LEVANTAMIENTO DE OBSERVACIONES  
(TOMO B MINAM)  
**INFORME COMPLEMENTARIO V**

**PLAN DE REHABILITACIÓN  
DEL SITIO IMPACTADO  
S0118 (Botadero Comunidad Olaya)**

**Servicio de Consultoría para elaborar los Planes de Rehabilitación  
de 13 sitios impactados por las actividades de hidrocarburos en la  
cuenca del río Corrientes**

**PY-1801**

**Figura 3-Ob-12a      Modelo Conceptual Inicial**

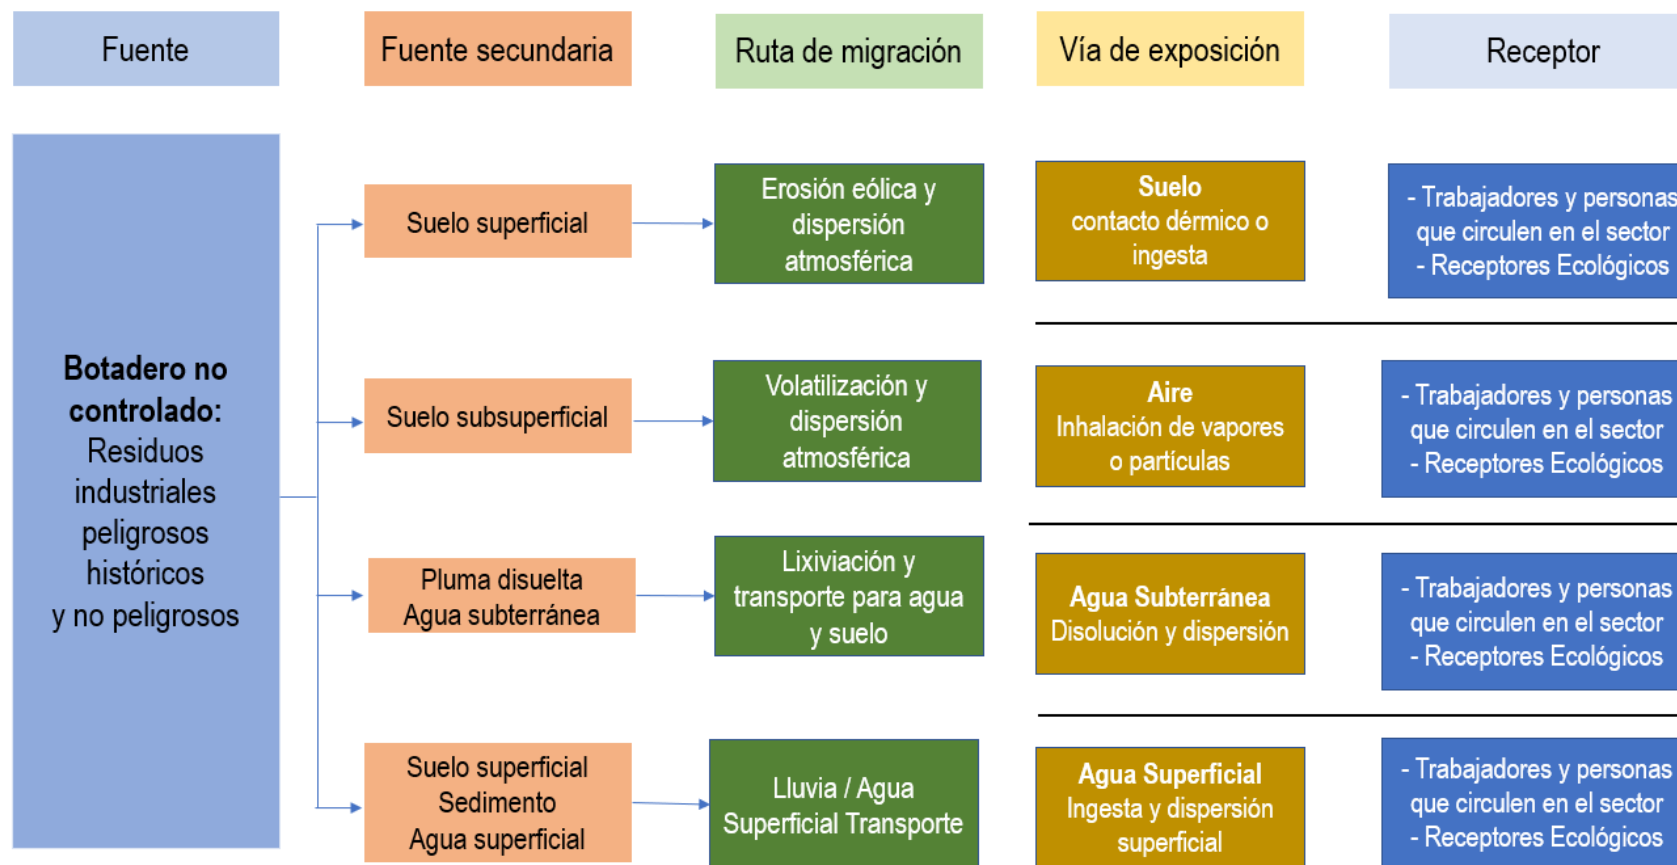
Con relación a la elaboración del modelo conceptual inicial, cabe señalar que el PR no presenta hasta este punto el Modelo Conceptual Inicial del Sitio S0118, por lo que no resulta coherente indicar que el diseño del plan de muestreo se ha desarrollado de acuerdo al citado modelo conceptual, sin antes haber sido abordado en algún capítulo anterior.

Como ya se señaló en el comentario a la respuesta de la observación N°11, de acuerdo al flujo de la Figura 2-Ob-8a Diagrama de Procedimiento de trabajo del sitio S0118, el MCI es un paso anterior a la caracterización, por lo que no es coherente abordar estos temas en el 3.5.1 Diseño del plan de muestreo en detalle y alcance. Sin embargo, en los numerales anteriores al 3.5, no se observa que el PR haya presentado el MCI.

El ítem 3.5 Método para la caracterización del sitio impactado, no presenta el Modelo Conceptual Inicial solicitado en la observación N° 12.

Asimismo, la figura 2-Ob-8b del levantamiento de observaciones presentados al MINAM señala la aplicación del Modelo Conceptual Inicial (MCI) previo al plan de muestreo, es decir el desarrollo de un modelo conceptual inicial previo al plan de muestreo; sin embargo, hasta el numeral 3.5 la Consultora no ha presentado el MCI.

En adición a lo señalado, en el capítulo 4 del PR, ítem 4.2.2 Peligros identificados a través del Modelo Conceptual Inicial, A) Modelo conceptual inicial del sitio, la Consultora señala: “En el siguiente diagrama ( Figura 4-2 ) muestra de forma esquemática y gráfica el modelo conceptual del sitio, a partir de los resultados y evidencias identificados durante la fase de caracterización del sitio S0118 (Sitio Botadero Comunidad Olaya).” y presenta la Figura 4-2 Modelo conceptual inicial del sitio S0118 (Sitio Botadero Comunidad Olaya). Lo antes señalado no es compatible con la figura 2Ob-8b, en cuyo diagrama la Consultora presenta el MCI previo al muestreo de caracterización.

En la etapa húmeda, previo a los trabajos en campo, se preparó un plan de muestreo en el cual se desarrolló un modelo conceptual inicial (Ver figura 3-Ob-12a) y en la etapa seca se ajustó dicho modelo, llamado modelo conceptual detallado o actualizado (Ver figura 3-Ob-12b) a partir de los resultados de la primera temporada (ver PR ítem 5.5 Método para la caracterización del sitio impactado). Asimismo, la ubicación de los puntos de muestreo en ambas épocas se encuentra detallada en el Plan de Muestreo (el cual fue compartido y expuesto a la Supervisión, FONAM (ahora PROFONANPE) y el Grupo Técnico Ambiental (GTA)).

En el PR ítem 3.9 se describe el desarrollo del modelo conceptual inicial, en el cual se muestran las fuentes, potenciales receptores, potenciales rutas y vías de exposición, posible migración de los contaminantes y factores que modifiquen el efecto de los contaminantes, del mismo modo en el ítem 3.3 del PR, se describen las fuentes y focos dentro del sitio. En ese sentido, gráficamente se muestra el modelo conceptual inicial del Botadero Comunidad Olaya.

**Figura 3-Obs 15. Mapa de ubicación de puntos de muestreo**

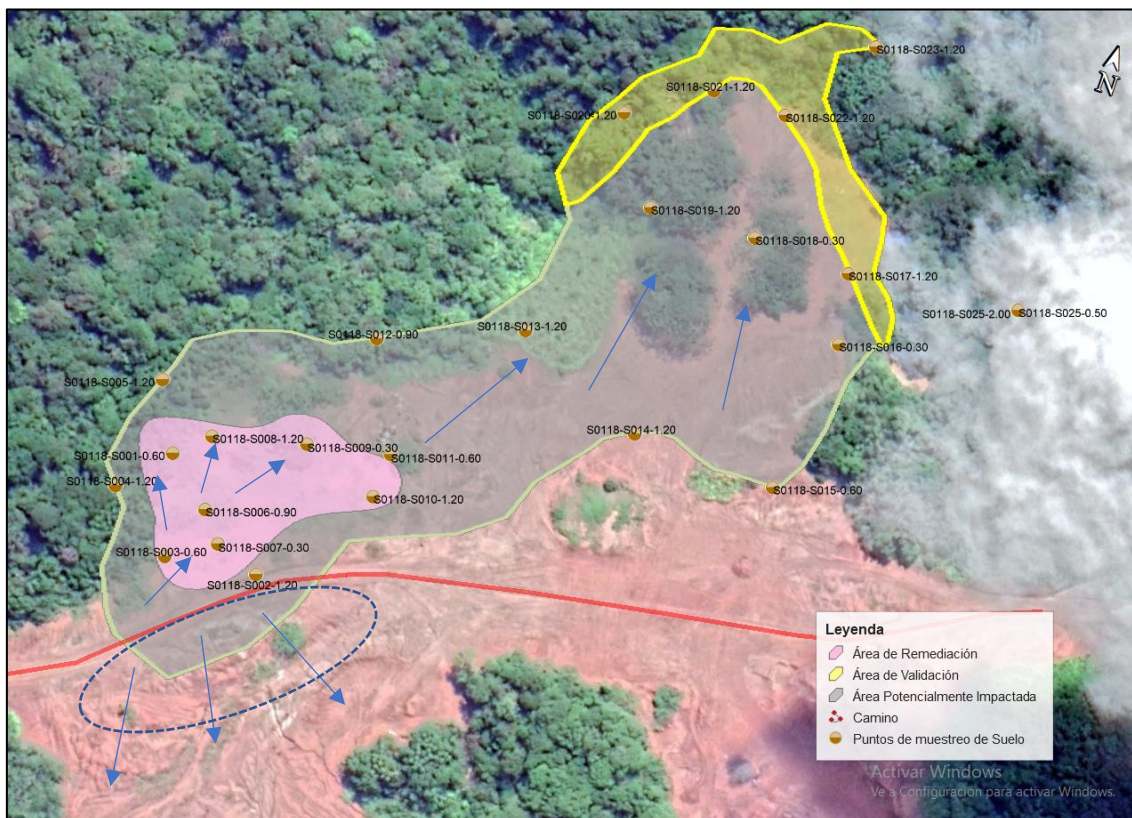
El PR, en el ítem 3.5.1, establece 19 puntos de muestreo de identificación y a partir del cual, de manera indirecta plantea 36 de puntos de muestreo de detalle. Finalmente, en el Cuadro 3-8, presenta 23 puntos de muestreo los que no se entiende si corresponden a puntos de muestreo de identificación o puntos de muestreo de detalle. Cabe preciar que las Tablas N° 5 y 6 de la Guía de para el muestreo de suelos especifica el número mínimo de puntos de muestreo de identificación y detalle respectivamente. Al respecto, si se han planteado 23 puntos de muestreo, estos podrían corresponder a puntos del muestreo de identificación, más no al muestreo de caracterización, debido a que es menor al número mínimo de puntos de muestreo de detalle de acuerdo a la citada guía. Por otro lado, de acuerdo a la Guía para la elaboración de planes de descontaminación de suelos, para desarrollar un muestreo de detalle es necesario contar con los resultados del muestreo de identificación. En tal sentido, los 23 puntos de muestreo identificados, se pueden considerar puntos de muestreo de identificación. En tal sentido, a partir de los resultados de la primera campaña de muestreo, se debe establecer los puntos de muestreo de detalle con el objetivo de definir las fuentes y focos de contaminación, así como delimitar la extensión horizontal y vertical del Sitio S0118.

De acuerdo a la Guía de para el muestreo de suelos, el número mínimo de puntos de muestreo de detalle es de 35. Por lo tanto, la información presentada por la consultora JCI es insuficiente y no corresponde a lo solicitado en la presente observación.

En la absolución de la presente observación, la consultora hace referencia a las absoluciones de la observación 15 donde señalan los procedimientos seguidos para justificar la toma de 24 muestras, dichos procedimientos se basan en el flujograma de las actividades de evaluación desarrolladas de la Figura 2-Ob-8b. Cabe precisar que el citado flujograma no es coherente con el orden de las fases y etapas de evaluación de sitio contaminado establecidas en el D.S. N° 012-2017-MINAM y las guías aprobadas por la R.M. N° 085-2014-MINAM. Sin embargo, la consultora señala que la caracterización del sitio impactado se desarrolló de acuerdo con la R.M. N° 118-2017- MEM/DM.

Para entender aún más esta situación analizaremos en forma sencilla y con mayor detalle el área a remediar y su extensión (Ver Mapa en Figura 3 -Obs 15):

- Al Sur: la presencia de la carretera y su talud actúa como barrera física impidiendo cualquier potencial migración.
- Al Oeste: La presencia de vegetación y el tipo de suelo encontrado, permite identificar claramente la limitación del botadero. Los puntos de muestreo S003 y S004 validaron lo que en terreno se determinó.
- Al Norte: la sección norte posee una pendiente y una geomorfología local que impide cualquier migración en esta área. Adicional, la presencia de vegetación sustenta el límite del botadero. El punto S005 confirma la inexistencia de excedencias, adicional el punto S012, ubicado más al norte del área a remediar, permitió asegurar la inexistencia de cualquier migración a mayor distancia

- Al Este: la geomorfología local nuevamente permite definir el área destinada a desechos inorgánicos. El punto S011 permitió asegurar la inexistencia de cualquier migración.

En atención a la preocupación de la Autoridad sobre la cantidad y ubicación de los sondeos. A continuación, se dan detalles de la Figura 3-Ob-15.

1. Inicialmente no se contaba con una poligonal del botadero que delimitara el área de potencial interés (API). En el primer ingreso para reconocimiento de los sitios contaminados, para el caso específico del botadero Comunidad Olaya, se estimó preliminarmente en gabinete un modelo conceptual inicial (MCI) donde se delimitó de manera conservadora un API con un área de 2.9 ha, que abarca tanto la zona de botadero para desechos orgánicos como otra zona para residuos inorgánicos, adicionalmente incluía un tramo de vialidad (terraplén) que actúa como parteaguas o divisoria (en la zona sur) y un área al sur de la divisoria que el monitor ambiental informó que correspondía a un préstamo. La parte del API que pasa la divisoria (carretera) se muestra en la figura con una elipse en línea segmentada de color azul donde la pendiente es opuesta al botadero como se puede apreciar claramente con las flechas en dirección sur; es decir, corresponde a otra zona de uso y no se relaciona directamente con el botadero en cuanto a la actividad que se desarrolla. En ese sentido, el API inicial obtenido en gabinete fue sobreestimado y los hallazgos del personal técnico durante el ingreso a campo permitieron optimizar su delimitación in situ, así como ubicar los sondeos densificando en mayor cantidad en la zona para residuos peligrosos.

2. El punto de muestreo S0118-S002 ubicado cercano a la vialidad dentro del área del botadero no presentó excedencias, en el mapa 6.4.1, este punto de muestreo se ubica al margen derecho de la vía, sin embargo, en campo este muestreo se realizó en la margen izquierda, es importante aclarar el error del GPS<sup>1</sup>, por esta razón, en la siguiente figura se muestra la ubicación real de este punto.

3. En la zona suroeste respecto al punto S0118-S003 y que forma parte del API delimitado, tampoco se consideró oportuno desarrollar un muestreo puesto que esta zona se ubica a una cota superior (en pendiente) respecto al punto de muestreo en mención, por esta razón, y

considerando la dinámica de migración de algún potencial contaminante se densificó los sondeos en la zona baja donde potencialmente se acumularían los contaminantes, como en efecto, los resultados de campo confirmaron estos supuestos; por ello únicamente en la zona (color rosada) se ubican las excedencias de suelo.
